INFORME DE CONTROL ESPECÍFICO N° 013-2024-2- 1725-SCE

SERVICIO DE CONTROL ESPECIFICO A HECHOS CON
PRESUNTA IRREGULARIDAD A MUNICIPALIDAD
DISTRITAL DE CHORAS

""PROCESO DE EJECUCIÓN CONTRACTUAL
CREACIÓN DE LOS SERVICIOS DEPORTIVOS Y
RECREATIVOS DE LA LOCALIDAD DE CHORAS DEL
DISTRITO DE CHORAS, PROVINCIA DE YAROWILCA,
DEPARTAMENTO DE HUÁNUCO""

HUANUCO - PERÚ
28 DE MAYO DE 2024

Imagen n.° 02, 03, 04 y 05
Lámina DP-01 (drenaje pluvial)

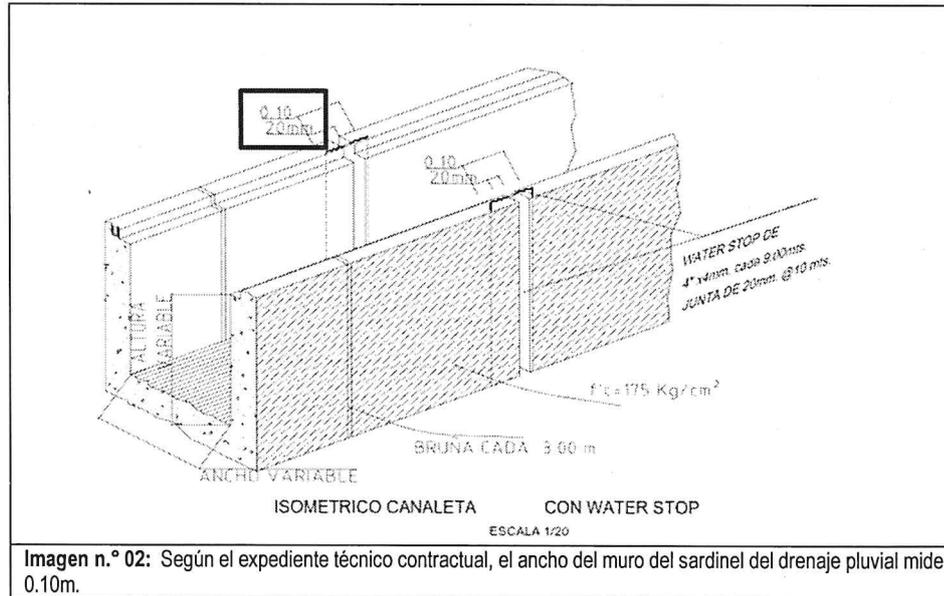
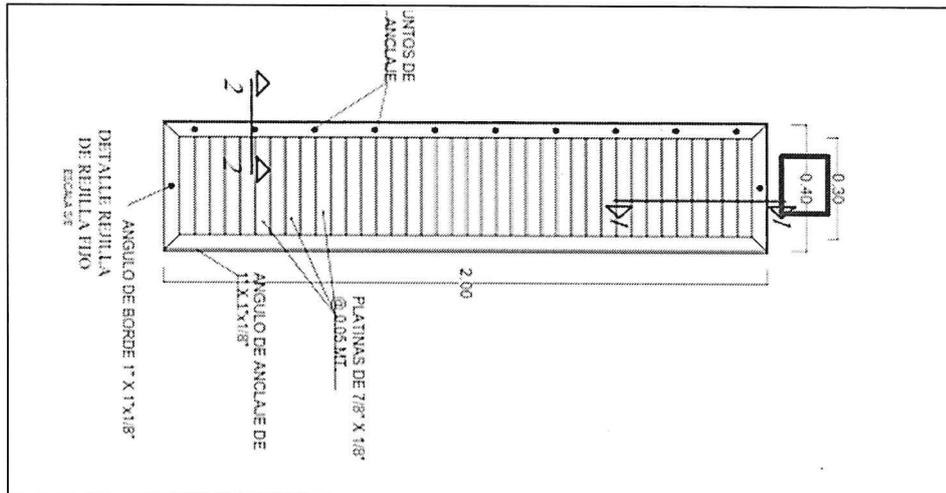
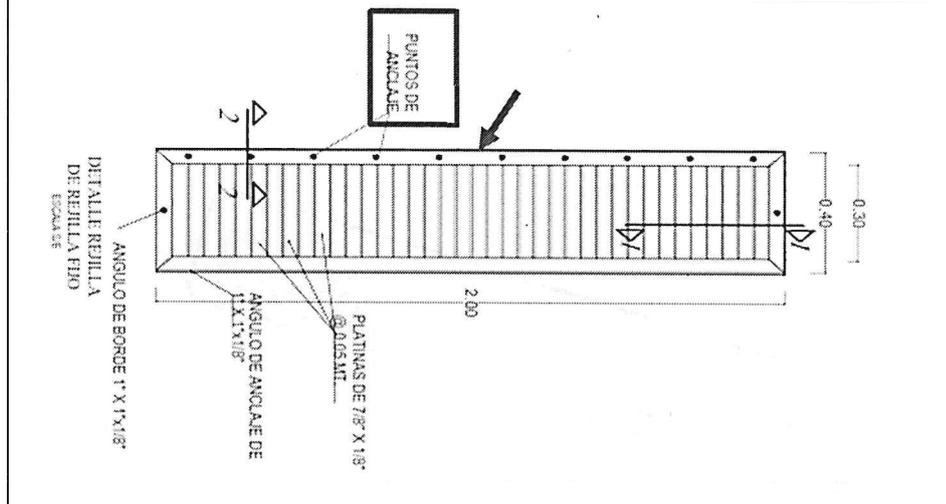
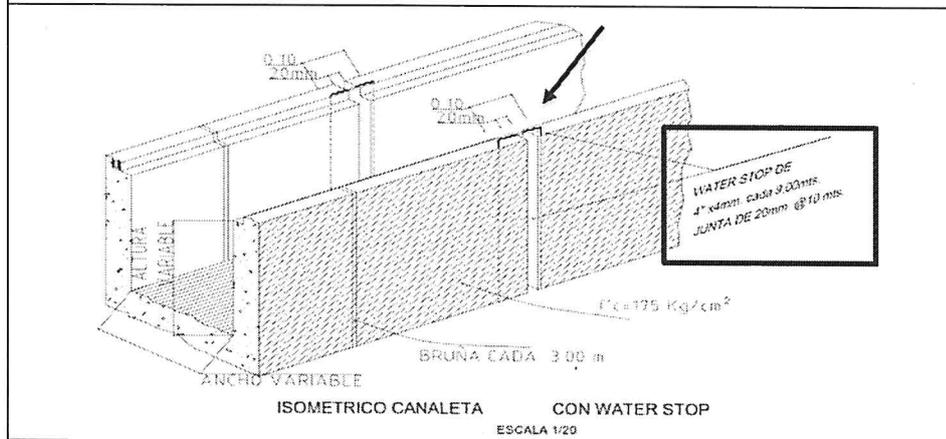
De la revisión del plano Lámina DP-01 (drenaje pluvial) del expediente Técnico contractual (Apéndice n.° 13), se evidencia el detalle del drenaje pluvial, la cual indica que debe contar con 0.10 m de ancho de muro del sardinel, 0.40 m de ancho del drenaje pluvial, y cada rejilla debe ir intercalada (uno fijo y otro móvil) con junta con wáter stop de 4"x4mm cada 9m, tal como se muestra a continuación:

Imagen n.º 03: Según el expediente técnico contractual, el ancho de la rejilla mide 0.40m.

Imagen n.º 04: Según el expediente técnico contractual, la rejilla para drenaje pluvial cuenta con puntos de anclajes fijos.

Imagen n.º 05: Según el expediente técnico contractual, se cuenta con juntas Water Stop de 4"x4mm cada 9m. Fuente: Expediente técnico contractual, 24 de enero de 2022. (Apéndice n.º 13).

Imágenes n.º 06, 07, 08, 09 y 10
Vista fotográfica de la inspección técnica al drenaje pluvial

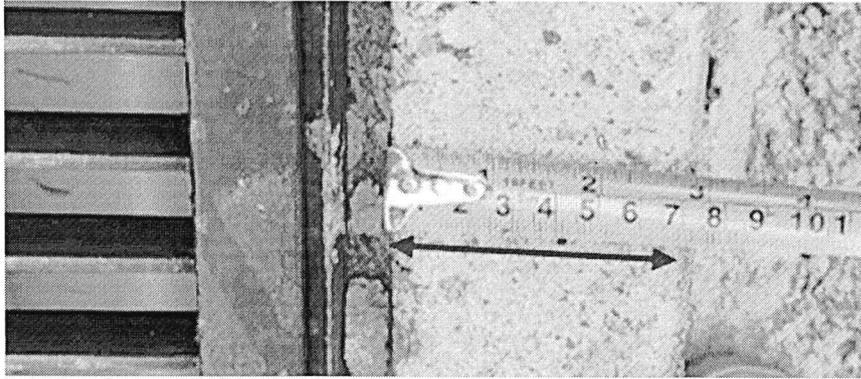
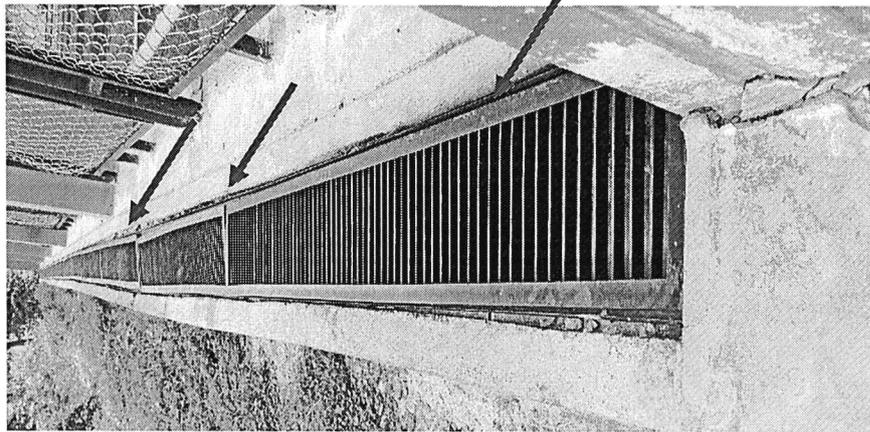
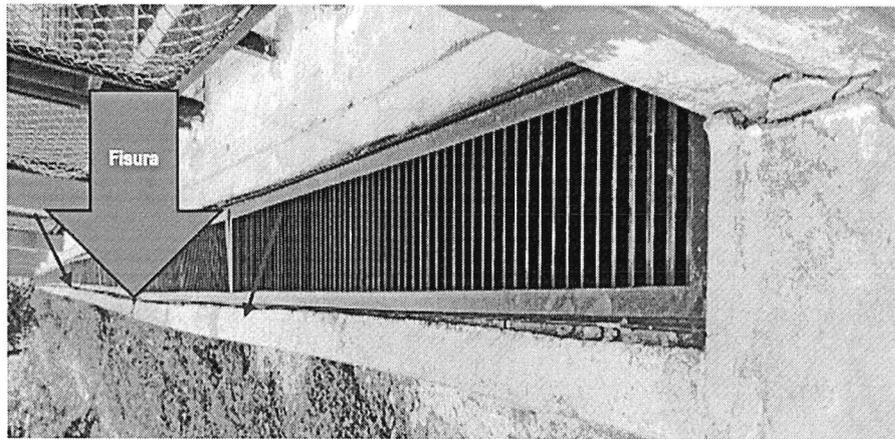
Imagen n.º 06: Se evidenció que el ancho del muro del sardinel mide 0.07 m. y no 0.10 m como indica el plano Lámina DP-01 (drenaje pluvial) del expediente técnico contractual.

Imagen n.º 07: Se evidenció en obra, que el ancho de la rejilla metálica para canaletas mide 0.25 m y no 0.40 m como indica en el plano Lámina DP-01 (drenaje pluvial) del expediente técnico contractual.

Imagen n.º 08: Se evidenció que todo el tramo de la rejilla metálica para canaletas del drenaje pluvial, no cuentan con puntos de anclaje fijos de acuerdo a los detalles de los planos del expediente técnico de obra.

Imagen n.º 09: Se evidenció que el drenaje pluvial no cuenta con juntas de Water Stop cada 9m.

Imagen n.º 14, 15, 16, 17, 18, 19, 20, 21 y 22
Cajas de registro pluvial

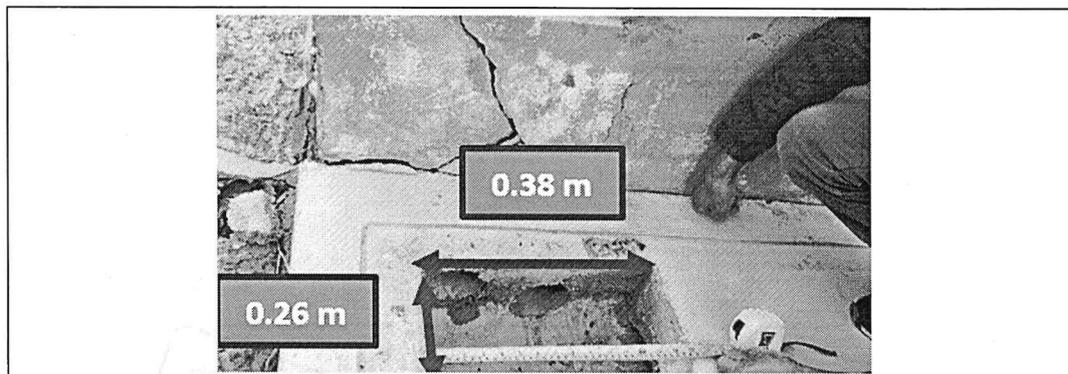
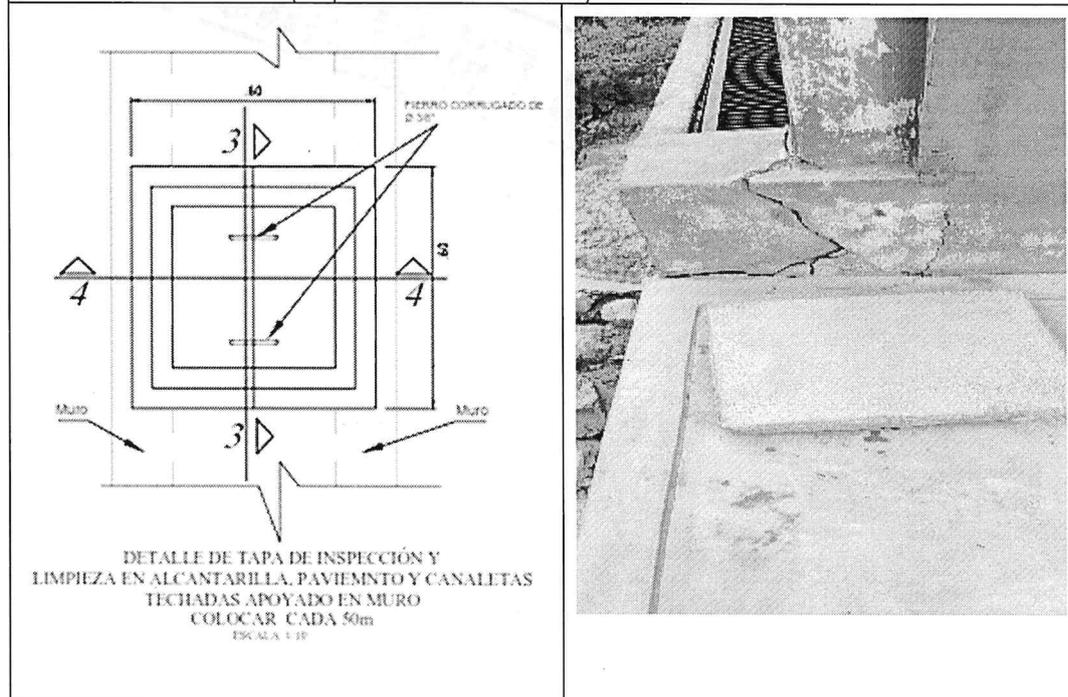
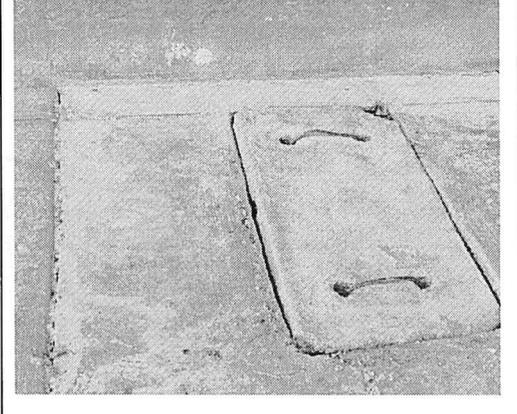
Imagen n.º 14: Se evidencia que la caja de registro pluvial 1, mide tan solo 0.26m x 0.38m y de acuerdo al análisis de costos unitarios debería ser de 12"x24" (lo equivalente a 0.304 m x 0.609 m).

Imagen n.º 15: Detalle de la tapa del drenaje pluvial, de acuerdo al plano, la asa debería ser de fierro corrugado de 3/8".

Imagen n.º 24
Lámina IS-01 (Instalaciones Sanitarias agua y desagüe)

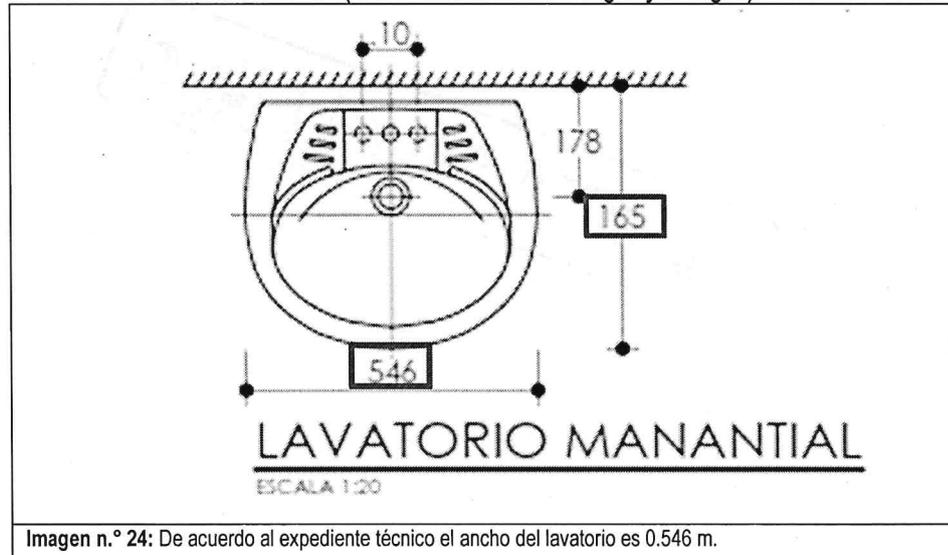
De la revisión del plano lámina IS-01 (Instalaciones Sanitarias agua y desagüe) del Expediente Técnico contractual, nos indica que el ancho del lavatorio debe ser de 0.546 m, tal como se muestra a continuación:

Imagen n.º 24: De acuerdo al expediente técnico el ancho del lavatorio es 0.546 m.

Imagen n.º 25
Vista fotográfica de la inspección técnica a la obra al SS.HH.

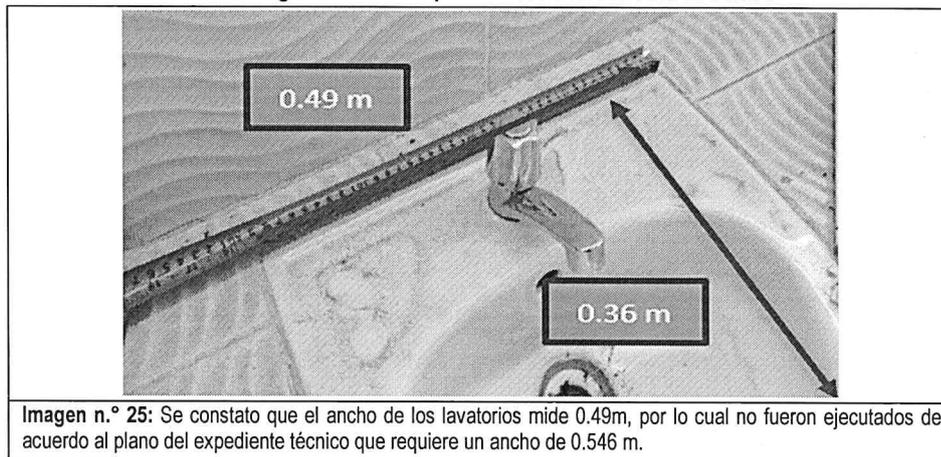
Ahora bien, de la visita realizada por la comisión de control de los días 20 y 21 de febrero de 2024 a la obra "Creación de los servicios deportivos y recreativos de la localidad de Choras del distrito de Choras - provincia de Yarowilca - departamento de Huánuco" y conforme consta en el acta de inspección física n.º 001-2024-MPY/OCI (Apéndice n.º 14), se evidenció que la partida Lavatorio sonnet 19x10 blanco comercial (sin colocación) no ha sido ejecutado de acuerdo al plano del expediente técnico contractual, tal como se muestra en la siguiente imagen:

Imagen n.º 30, 31, 32, 33, 34 y 35
Lámina IS-01 (Instalaciones Sanitarias agua y desagüe)

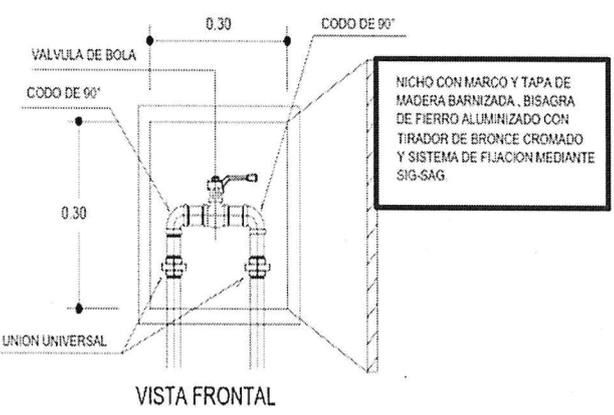
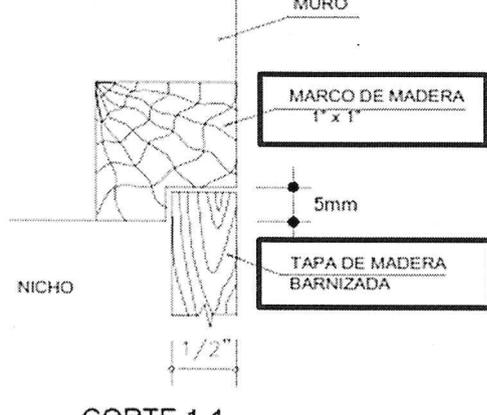
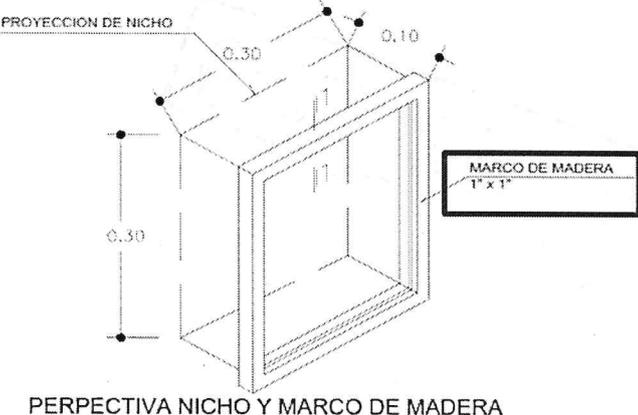
De la revisión del plano lámina IS-01 (Instalaciones Sanitarias agua y desagüe) del Expediente Técnico contractual, indica el detalle de la llave de paso, que se detalla a continuación:

Imagen n.º 36 y 37
Vista fotográfica de la inspección técnica a la obra al SS.HH.

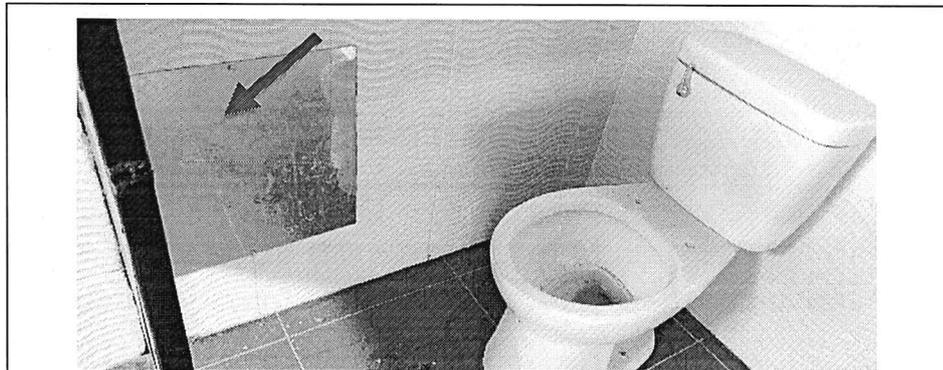
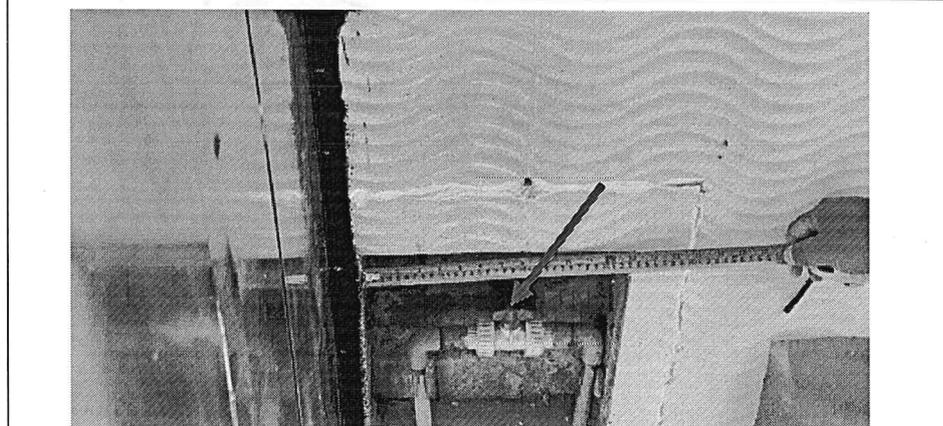
Imagen n.º 36: Todas las llaves de paso se encuentran empotradas con tapa de plancha metálica, impidiendo la manipulación.

Imagen n.º 37: Se evidenció que las válvulas son de material PVC, y de acuerdo a la lámina IS-01 (Instalaciones Sanitarias agua y desagüe) debería ser de bronce.

Imagen n.º 54
 Diseño del muro de contención

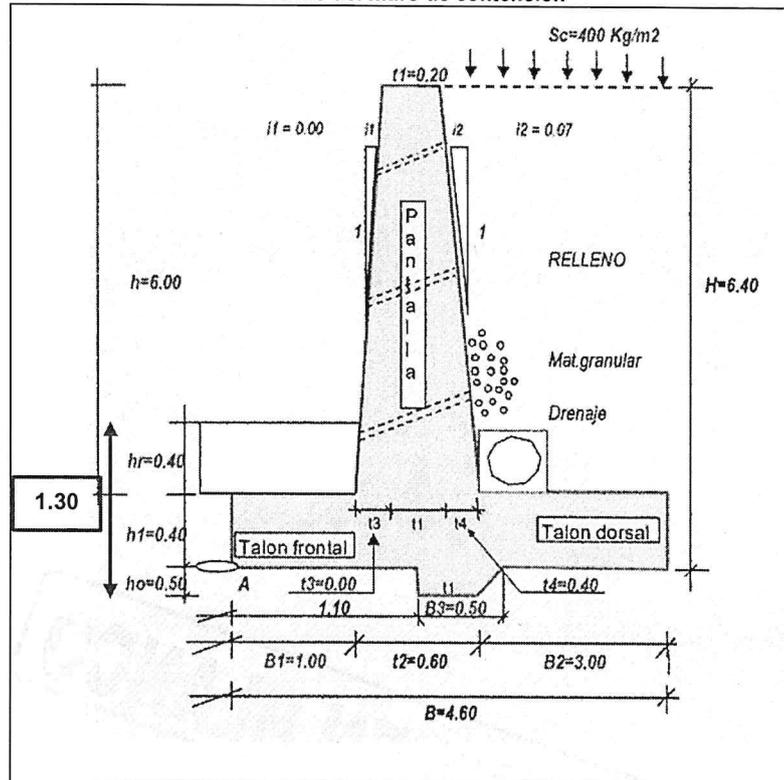
Posterior a ello y pese a la recomendación detallada en la imagen anterior, el contratista diseñó el muro de contención con una profundidad de cimentación de 1.30 metros lineales y no como indica en los estudios de suelos con una profundidad de cimentación de 1.60 metros lineales, como se muestra en la siguiente figura:

Elevación posterior adicional – malla olímpica

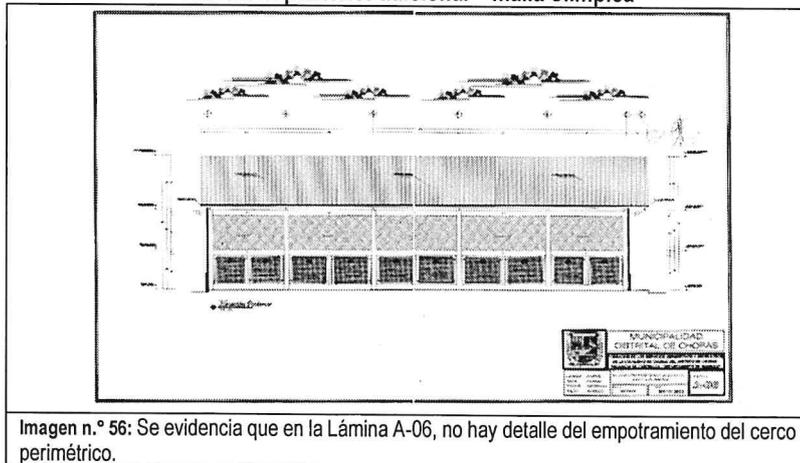
En el expediente adicional deductivo vinculante n.° 01, se evidencia el plano A-06 (elevación posterior adicional - malla olímpica) para la ejecución de la partida en mención; sin embargo, en dicho plano no se evidencia el detalle para el embotramiento, como se muestra a continuación:

Imagen n.° 56: Se evidencia que en la Lámina A-06, no hay detalle del embotramiento del cerco perimétrico.

Imagen n.º 60 y 61
Diseño del muro de concreto armado

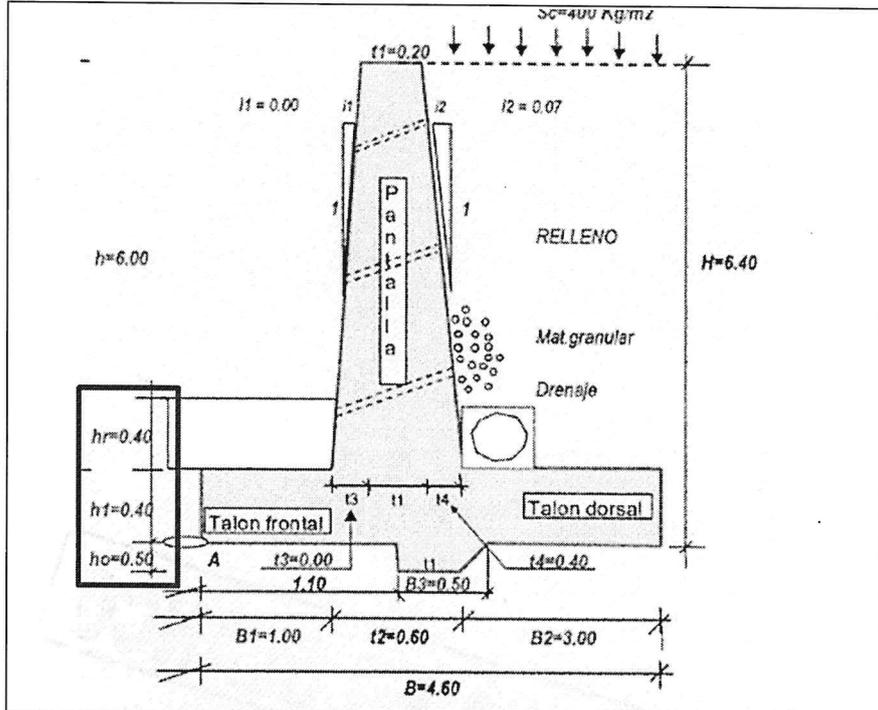
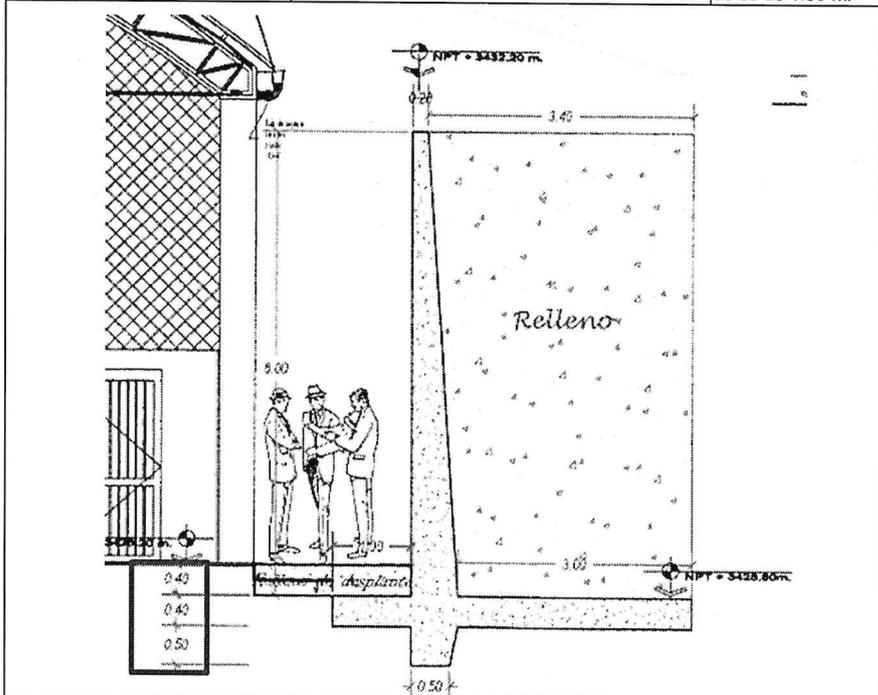
Imagen n.º 60: Se visualiza que el nivel de desplante diseñado por el contratista es de 1.30 m, omitiendo lo recomendado para el nivel de profundidad de cimentación del estudio de suelos que es de 1.60 m.

Imagen n.º 61: Se visualiza que el plano fue diseñado con 1.30m de nivel de desplante, omitiendo lo recomendado para el nivel de profundidad de cimentación del estudio de suelos que es de 1.60 m.

De lo expuesto en las imágenes, el estudio de suelos realizado para el nivel de desplante se recomienda 1.60m, pero el contratista realizó el diseño con 1.30m; con una diferencia de 0.30m.

Imagen n.º 62
Altura del muro de concreto armado según plano "elevación lateral"

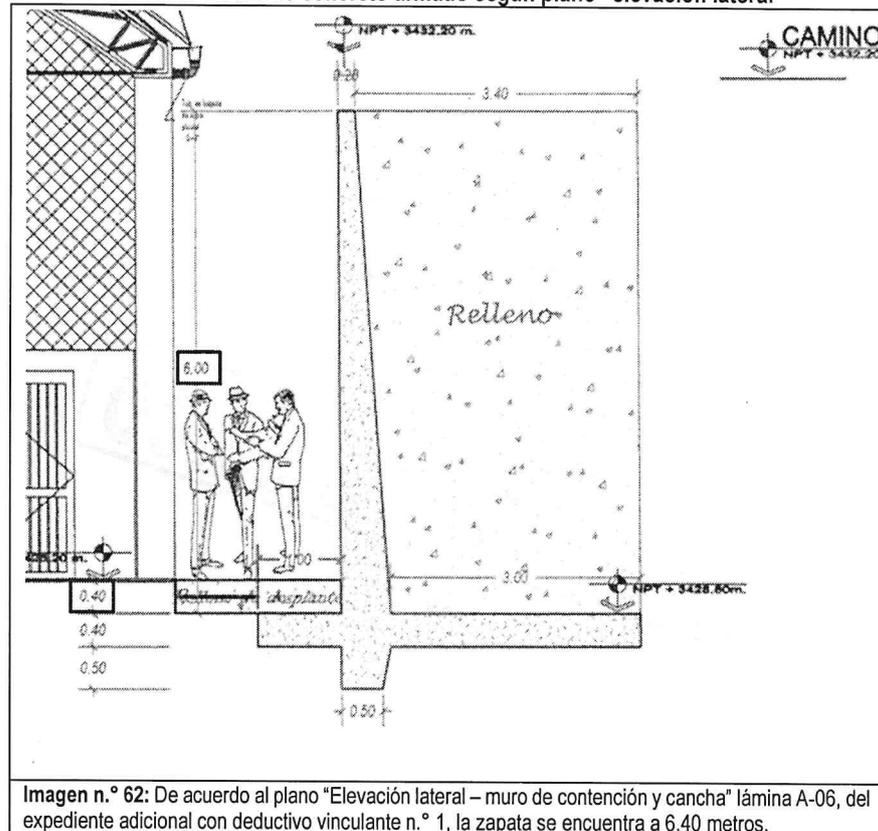
Asimismo, de la revisión del plano "Elevación lateral – muro de contención y cancha" lámina A-06 del expediente del Adicional de Obra Deductivo Vinculante n.º 01 (Apéndice n.º 18), se evidencia que el muro de contención fue diseñado para una altura de 6 metros, con 40 cm de relleno de desplante; por lo tanto, a una altura de 6.40 m se debería encontrar la zapata del muro de concreto armado, tal como consta en la siguiente imagen:

Imagen n.º 62: De acuerdo al plano "Elevación lateral – muro de contención y cancha" lámina A-06, del expediente adicional con deductivo vinculante n.º 1, la zapata se encuentra a 6.40 metros.
